PROJET EOLIEN DE CANNY

**Mémoire en réponse à la
Demande de Compléments
Décembre 2023**

Commune de :
Canny-sur-Matz (60)

Figure 2 : Localisation de la zone d'implantation potentielle par rapport aux zones habitées (carte extraite de l'étude d'impact page 194).

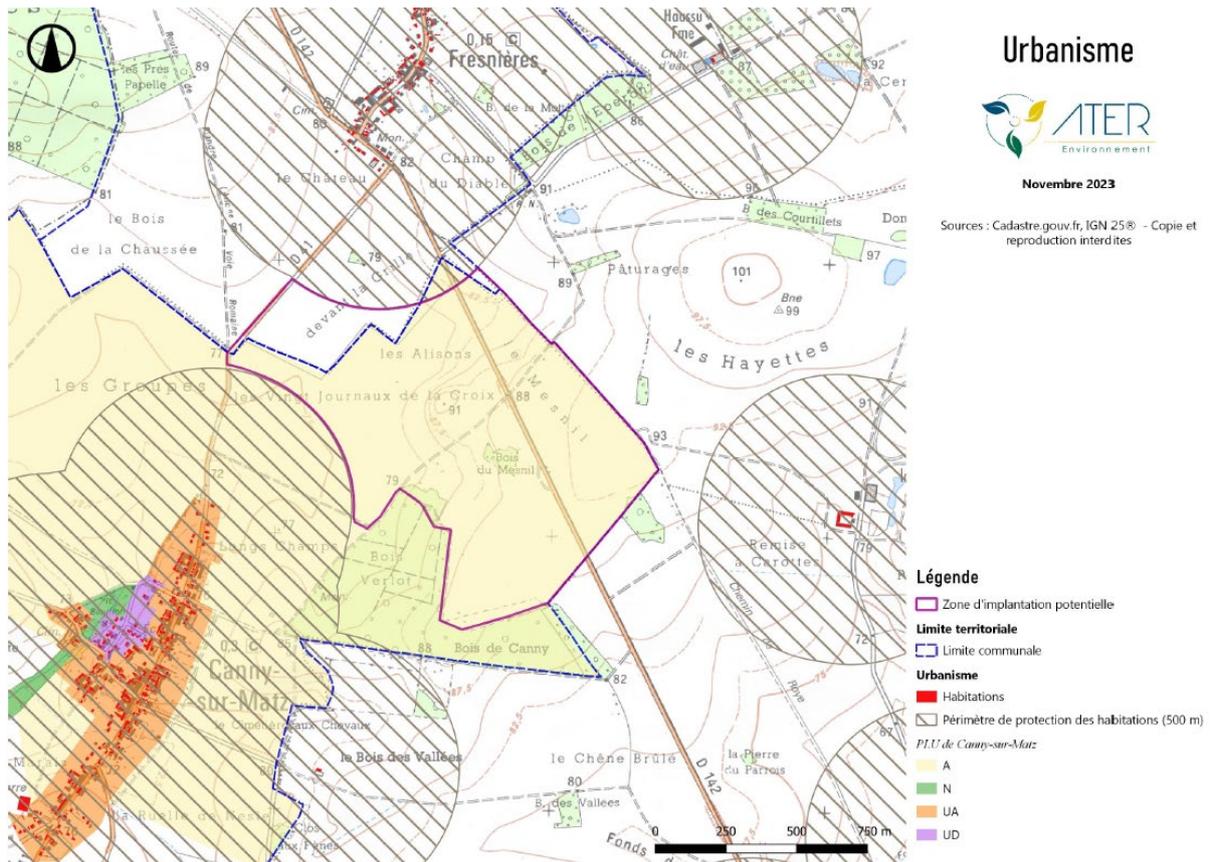
Recommandation	P. de l'avis BPS
<p>Vous expliquerez pourquoi vous n'avez pas restreint la zone d'implantation potentielle afin qu'elle n'intègre pas la surface du périmètre de protection des habitations et de la zone urbaine du PLU de Canny sur Matz, comme vous l'avez mentionné page 177 de l'étude d'impact.</p>	4

Le léger recoupement entre la zone d'implantation potentielle et la surface de protection des habitations est dû à un changement de logiciel de cartographie. Cette erreur a été corrigée dans l'étude d'impact.

Le porteur de projet souhaite souligner que le périmètre de protection des habitations défini par le PLU a été pris en compte lors de la réalisation de l'implantation finale du projet, aucune éolienne du projet ne se situe à moins de 500 mètres des habitations.

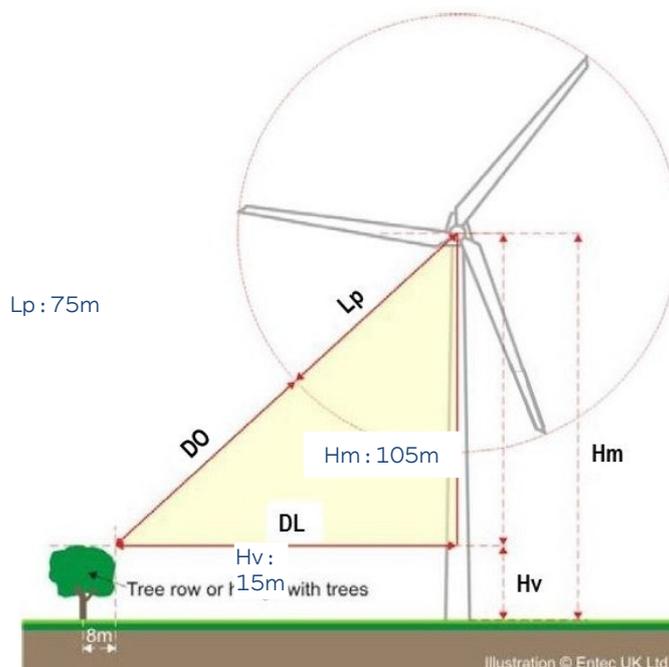
Recommandation	P. de l'avis BPS
La distance aux éléments boisés se calcule en bout de pale et non par rapport au mat. En effet, il apparaît d'après le calcul présenté page 249 du volet environnemental, que la distance des éoliennes aux boisements et lisières est calculée entre la canopée et le mat, ce qui minimise la distance d'éloignement de 200 m en bout de pale entre les éoliennes et les secteurs présentant une diversité et/ou une activité des chauves-souris qui est préconisée par les dispositions de l'accord Eurobats. De ce fait, les éoliennes sont à moins de 200 mètres des éléments boisés. En tenant compte de cette précision, vous transmettez pour chaque éolienne sa distance par rapport à l'élément boisé le plus proche, notamment les Bois Verlot, de Canny et de Mesnil.	6

Comme précisé dans le volet environnemental, anciennement page 249 et maintenant page 260, le calcul de la distance est compris entre le bout des pales et la végétation (lisière) et non au niveau du mât.

La méthode de calcul qui a été retenue dans l'expertise de Naturalia est celle d'une publication de Natural England (MITCHELL-JONES et al. (2014), Bats and onshore wind turbines Interim guidance) qui se rapproche au mieux de la définition émise par les recommandation d'Eurobats « La distance tampon se mesure à partir de la pointe des pales et non de l'axe du mât ». Voici ci-après le schéma illustrant cette méthode de calcul avec les valeurs du projet éolien de Canny-sur-Matz :
